Lisa 1. Ristumiskoha ehitamise nõuded

Võttes aluseks ehitusseadustiku (edaspidi *EhS*) § 99 lg 3 määrab Transpordiamet nõuded:

Joonis 1. Ristumiskoha asukoht tähistatud oranži tingmärgiga.

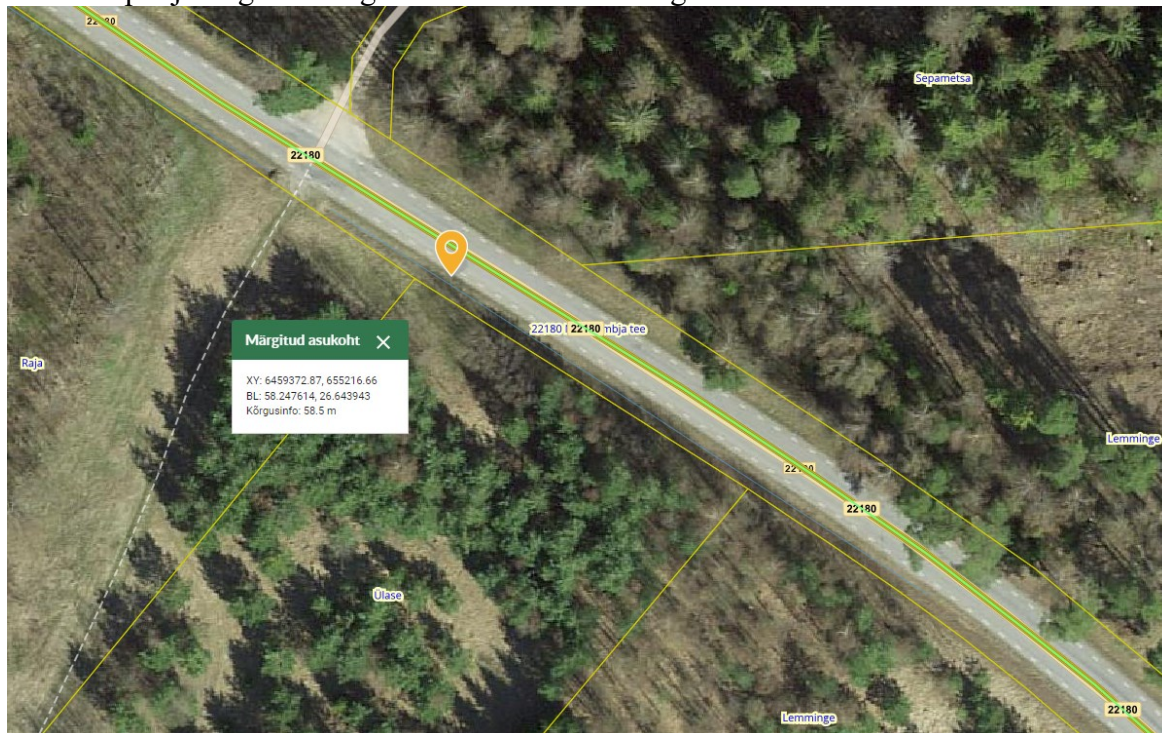
1. Kinnistule juurdepääsu võimaldamiseks nõustume uue ristumiskoha kavandamisega riigiteele nr 22180 Nõo-Kambja ligikaudu km 7,15 (X: 6459372.87, Y:655216.66). Kinnistu põhjanurgast on tagatud nõuetekohane kaugus olemasolevatest ristumiskohtadest.

Joonis 2. Ristumiskoha pikikallade kujundamine

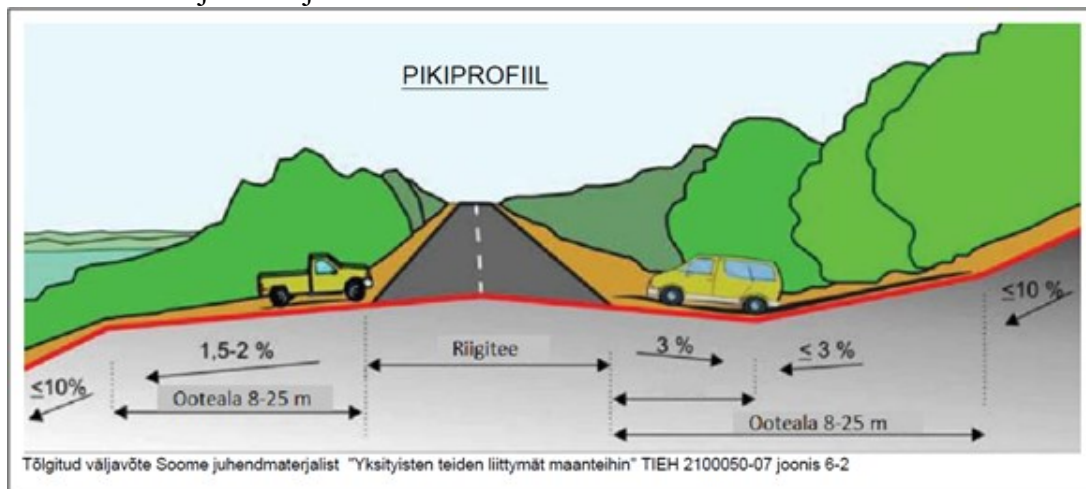
11. Ristumiskoht projekteerida riigiteega võimalikult täisnurga all. Ristumiskoha pikikalded määrata vastavalt alltoodud joonise põhimõtetele arvestusega, et riigitee alusele maale sademeveett üldjuhul ei juhitu.
